Ilustrovaný seznam náhradních dílů – aktualizace

530iP4

Popis změny

Reference 1

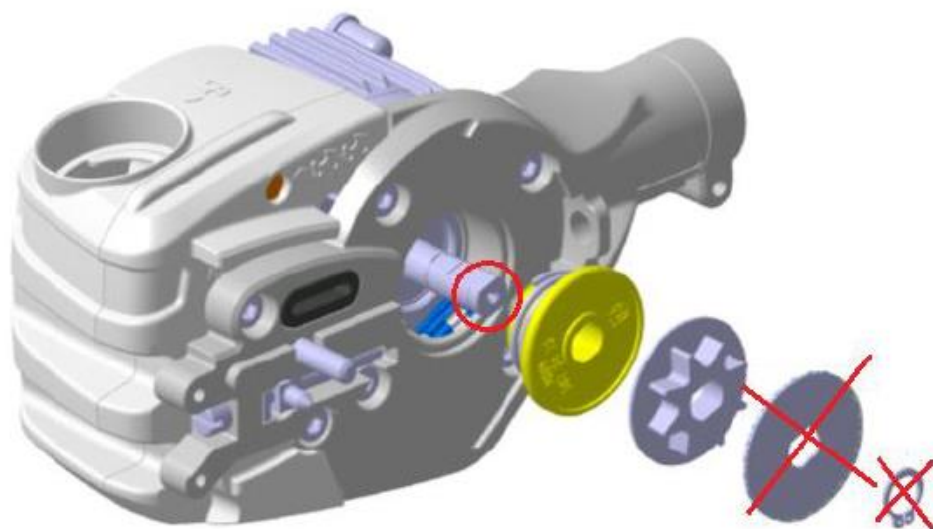
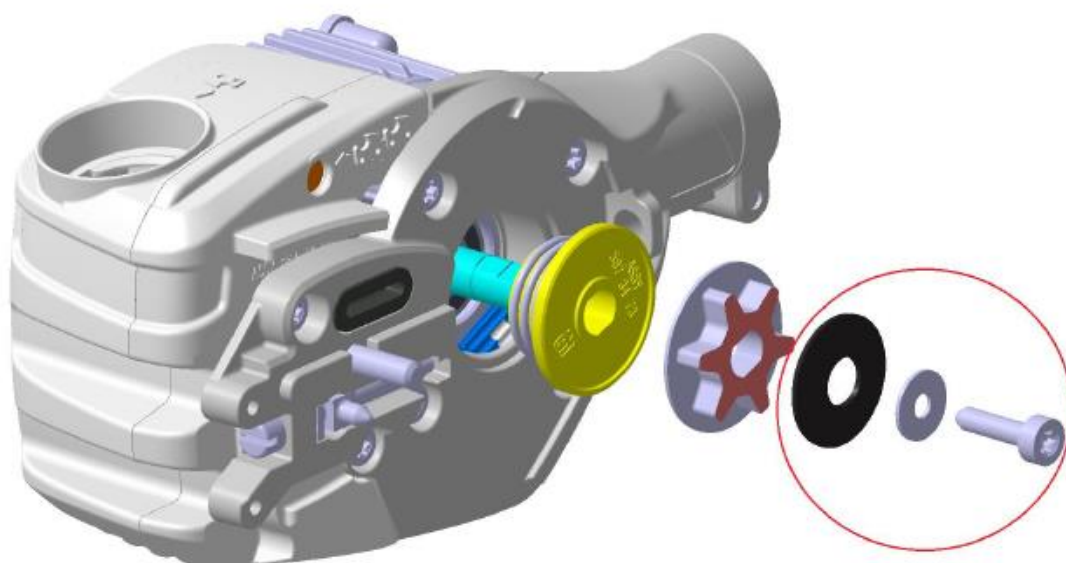
Sestava motoru 587 69 08-01 byla nahrazena sadou motoru 546 70 36-01 obsahující motor (529 65 38-01), talířovou pružinu (597 67 01-01), podložku (503 23 00-35) a šroub (503 21 53-20) (viz část Reference 1 na straně 2).

Motor assy is replaced with a new motor assy that has an internal threaded hole in the shaft.
The washer and circlip are replaced by a disc spring, washer and screw.
The screw must be tightened with 7-8 Nm and the spur sprocket must be held / fixed to enable that.

Reference 2 pro IDENTIFIKACI ŘEZACÍHO SYSTÉMU 529 53 71-01.

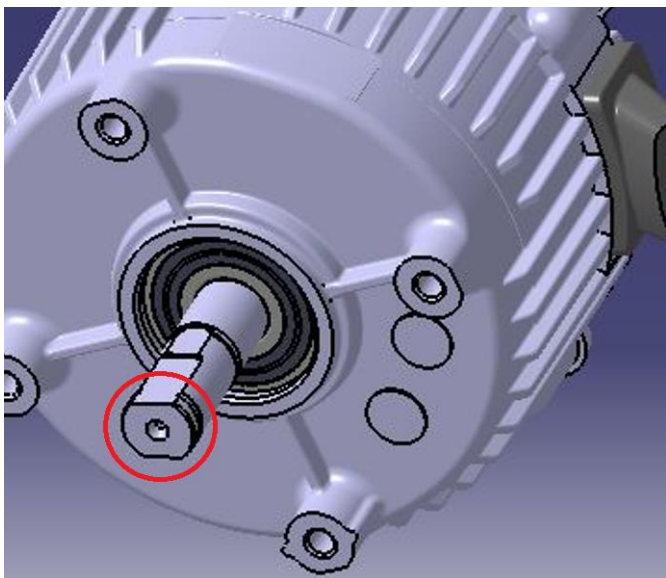
Starý ŘEZACÍ SYSTÉM 529 53 71-01 > (hřídel motoru bez otvoru pro šroub) je kompatibilní **POUZE** s POJISTNÝM KROUŽKEM 735 31 12-00 a PODLOŽKOU 577 27 15-01. Tento starý řezací systém obsahuje MOTOR 587 69 08-01.

Nový ŘEZACÍ SYSTÉM 529 53 71-01 > (hřídel motoru obsahuje otvor pro šroub, viz níže) je kompatibilní **POUZE** s TALÍŘOVOU PRUŽINOU 597 67 01-01, PODLOŽKOU 503 23 00-35 a ŠROUBEM 503 21 53-20. Tento nový řezací systém zahrnuje MOTOR 529 65 38-01.
